2004年3月

テルフュージョン® シリンジポンプ TE-311,312 TE-331,332

リセット動作によるポンプ作動停止への対策 推進のご案内

テルモ株式会社

＜配線概略図＞

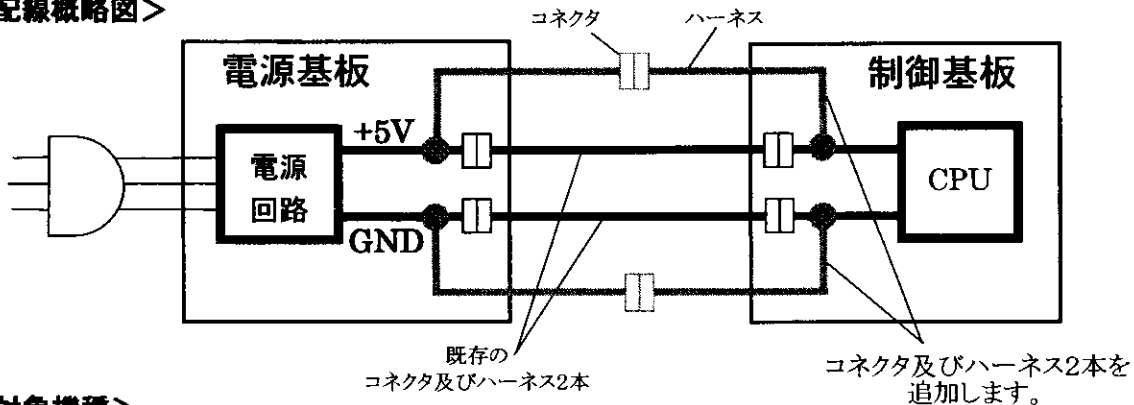
当該機種は、内部電源(+5V)を電源基板でつくり、コネクタ及びハーネスの接続により、制御基板のCPUに供給する構造になっております。万が一、コネクタの接点に接触不良となる原因(異物、薬物による酸化等)が生じ、接触抵抗の上昇でCPUへの電圧が低下して不安定な状態になった場合、安全を保つためにリセット動作が発生する可能性がございます。

より安全性を向上させる対策として、下図のように当該コネクタ及びハーネスの接続を二重線化することにより、一方のコネクタの接触抵抗が上昇した場合でも、もう一方のコネクタがあることで電圧変動の影響を受けにくくなり、リセット動作発生の可能性が低減されます。なお、この対策は安全機能としてのリセット動作そのものを削除する措置ではありません。
